2012 réserve
remarques BET fluid.

GROUPE SCOLAIRE ET EQUIPEMENT SPORTIF
St Cyr sur Loire (37)

LOT 15 - CVC PS

Attentes en sol pour GO
PB RdC - Zone 3

Zone 3 - RdC
1/50

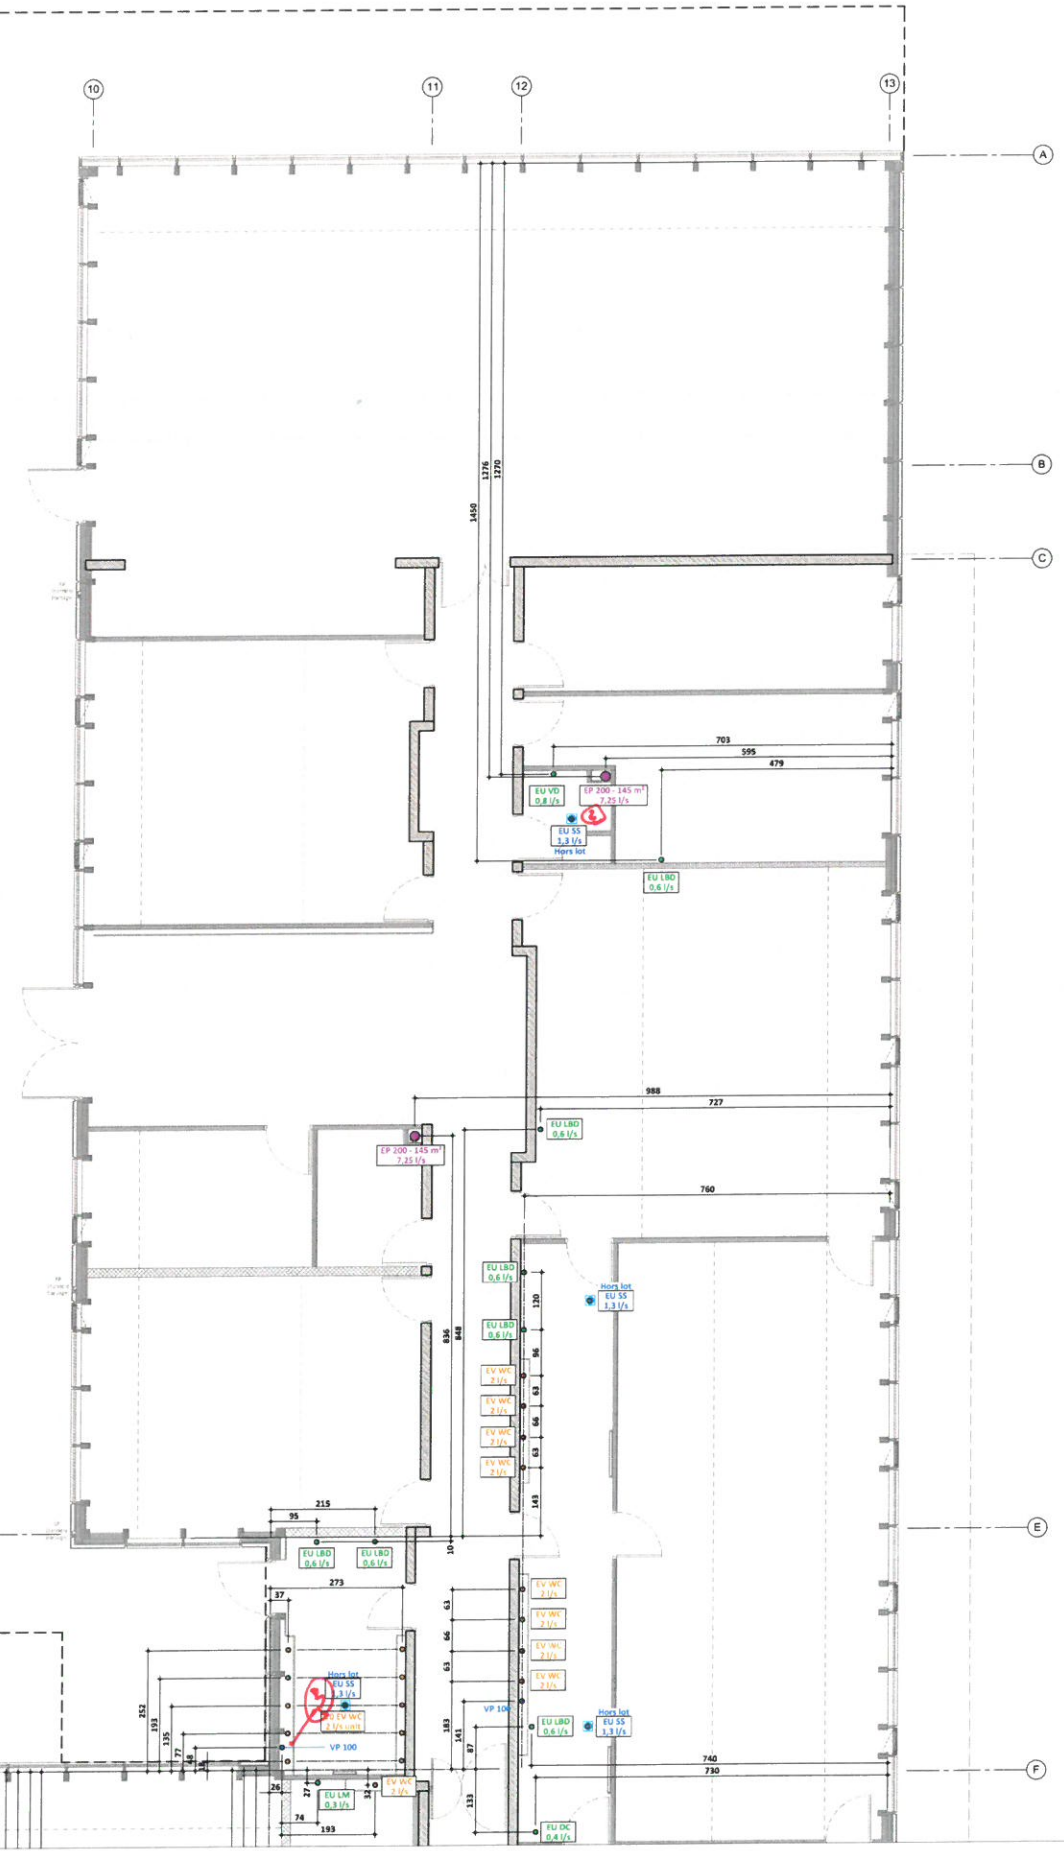
- ① - EP - position exact à voir avec l'architecte et Bureau de contrôle en réunion.
- ② Position siphons de sol à revoir suivant calepasse-couloir.
- ③ VP: ventilation primaire? A éloigner des façades.
- ③b Sur le pavillon d'entrée, la VP peut-elle être une grille horizontale??

**Attentes en sol pour GO
PB RdC - Zone 2**

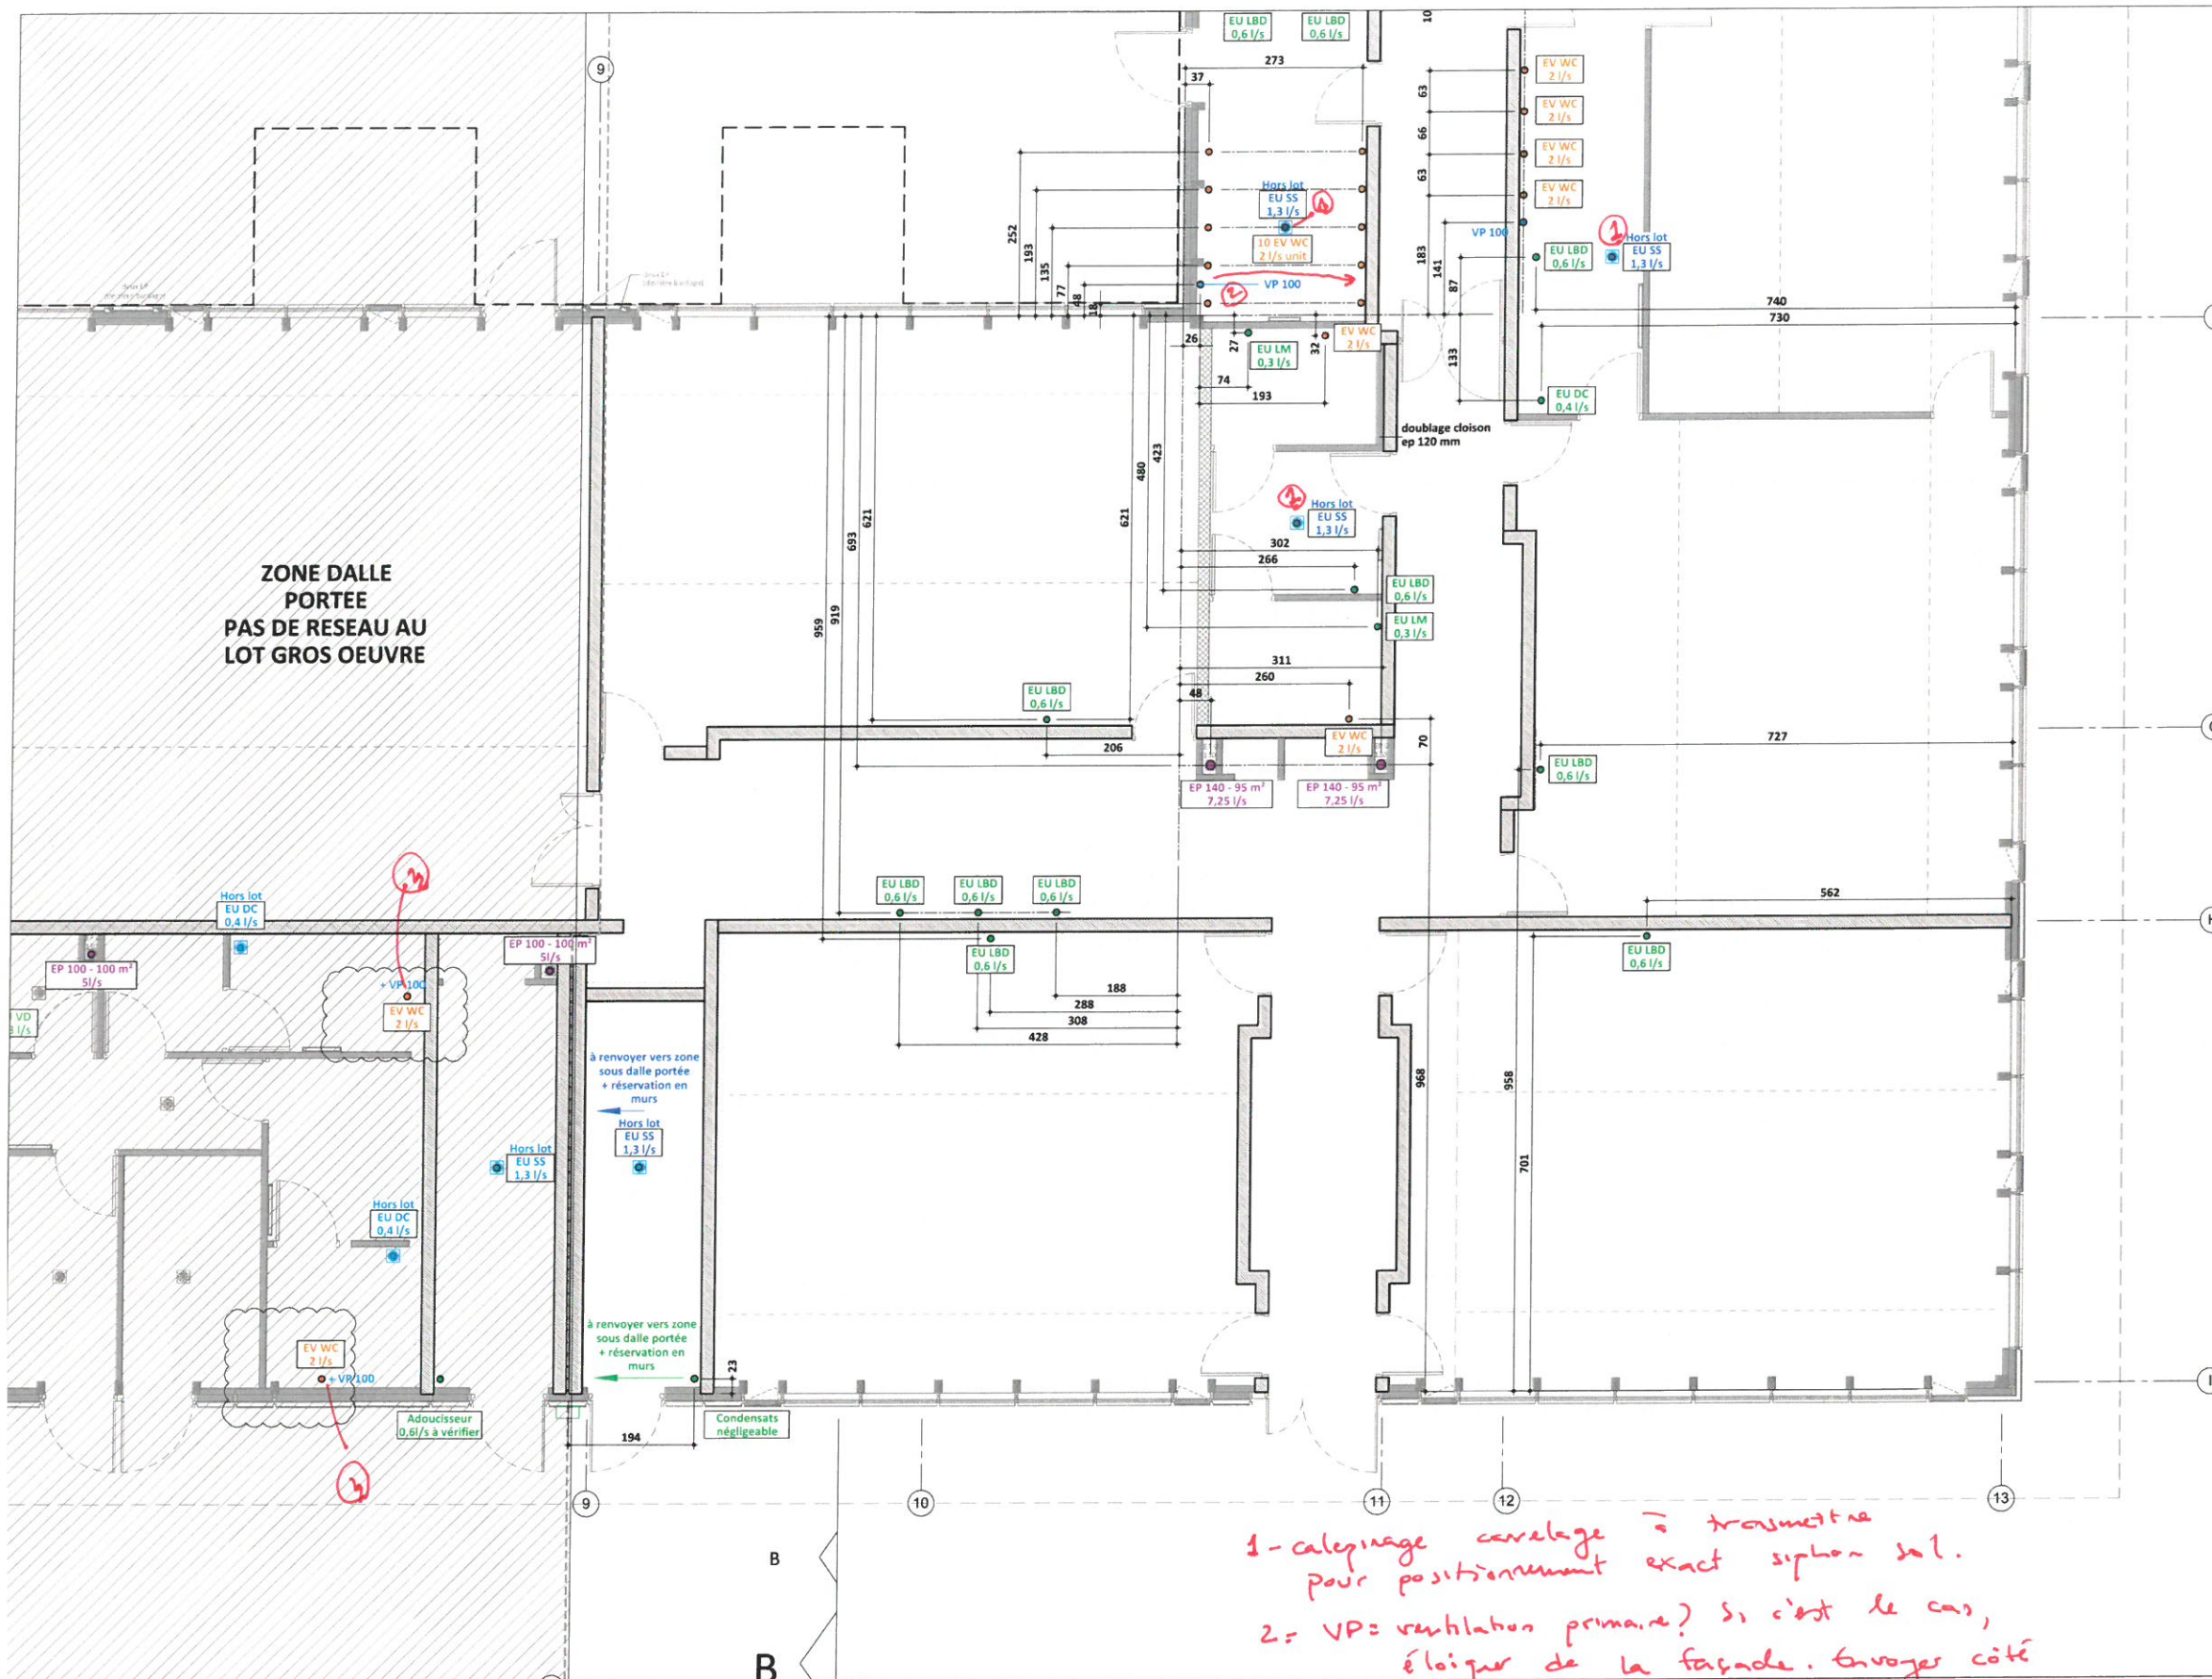
1- calepinage carrelage à transmettre pour positionnement exact siphon sol.
2- VP= ventilation primaire? Si c'est le cas, éloigner de la façade. Envoyer côté opposé de la pièce.
3- VP? à vérifier positionnement en toiture.

Attentes en sol pour GO
PB Sous-sol - Zone 1

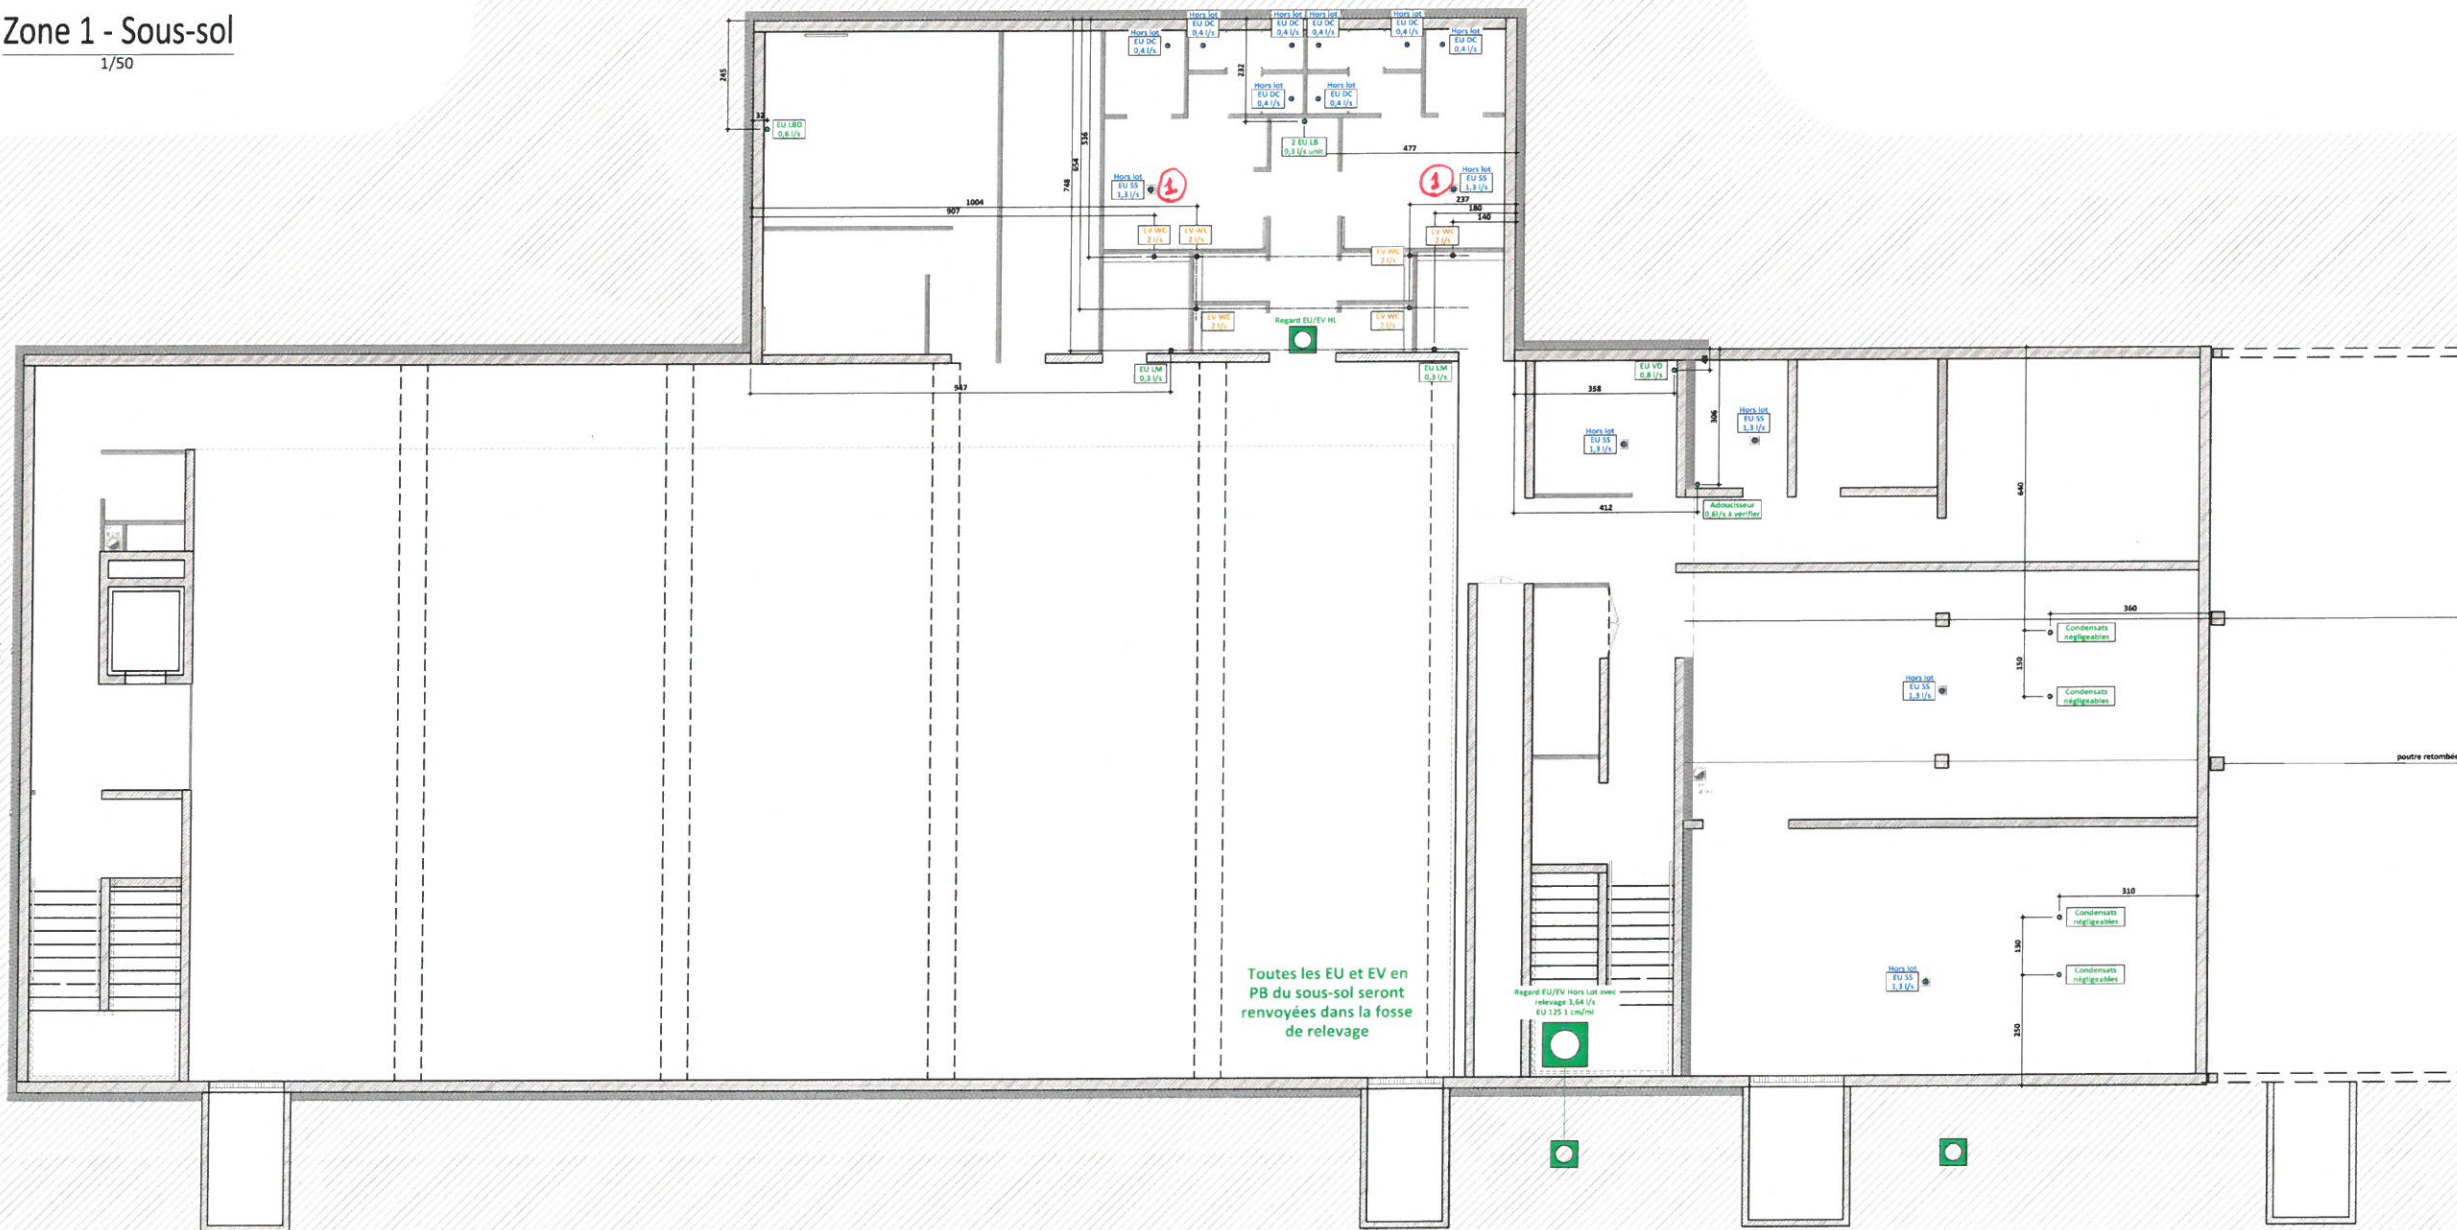
1 - positionnement exact siphons de sol sera transmis suite à calepinage du carrelage.
